改善箇所説明図

改善の内容

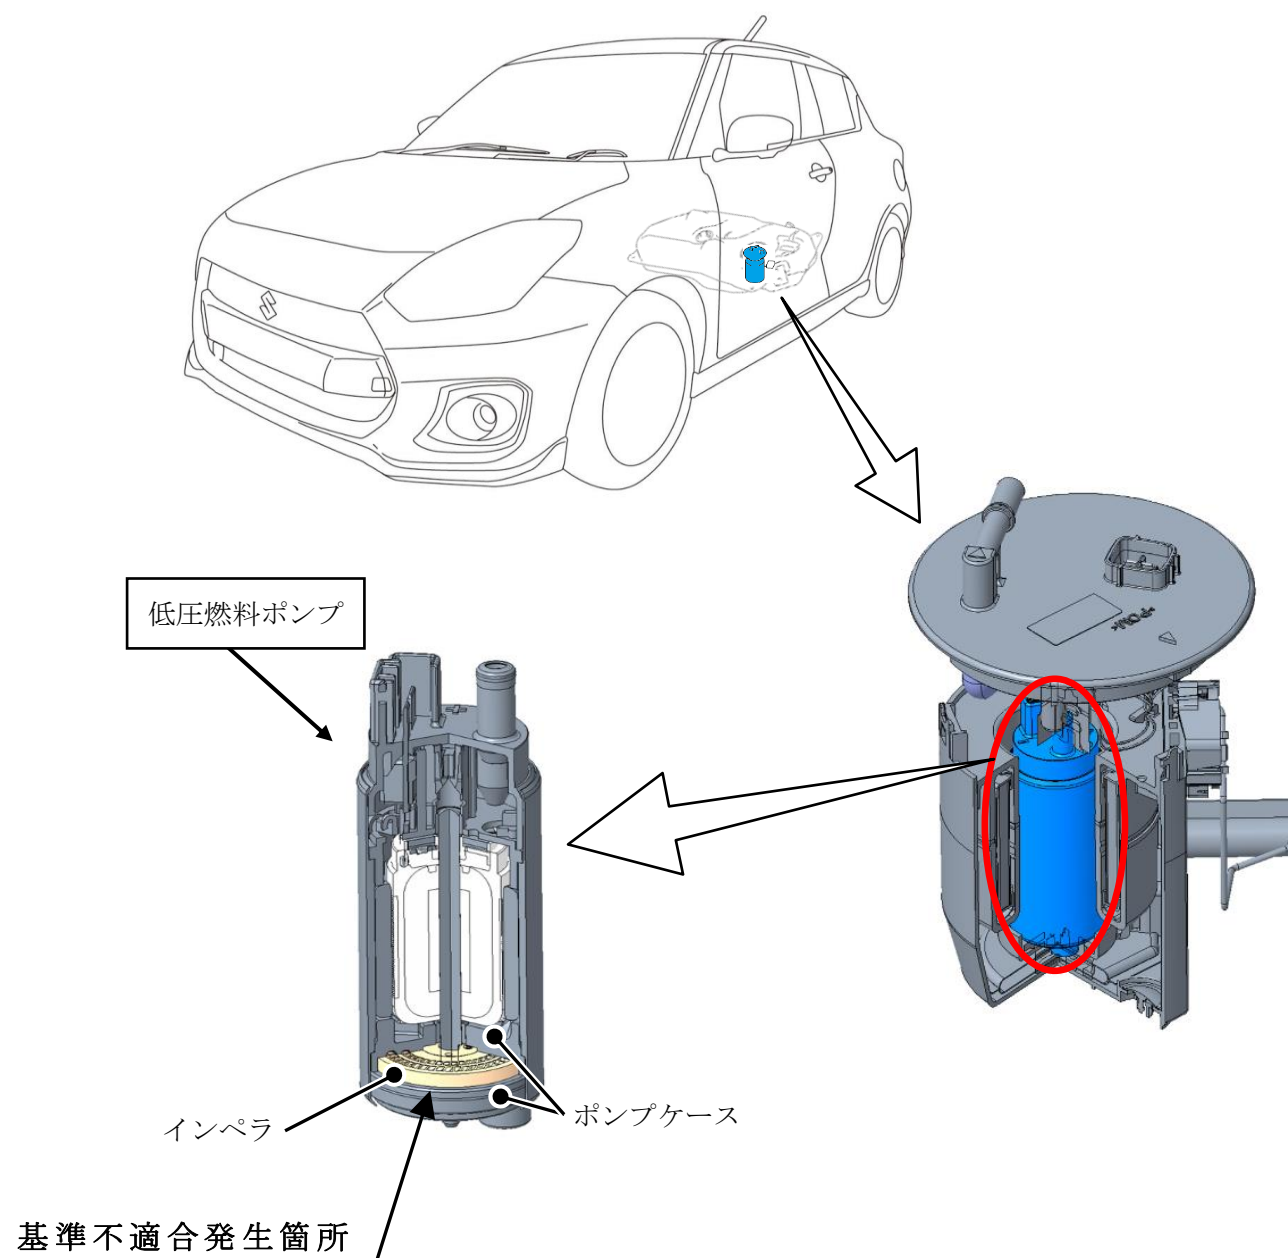
低圧燃料ポンプにおいて、燃料によるインペラ(樹脂製羽根車)の膨潤量の評価が不十分であったこと、及びインペラとポンプケースのクリアランスが不適切だったため、燃料の成分により膨潤したインペラがポンプケースと接触することがある。そのため、燃料ポンプが作動不良となり、最悪の場合、走行中にエンストに至るおそれがある。

全車両、低圧燃料ポンプを対策品と交換する。

識別： I Dプレートに黄緑色のシールを貼付する。
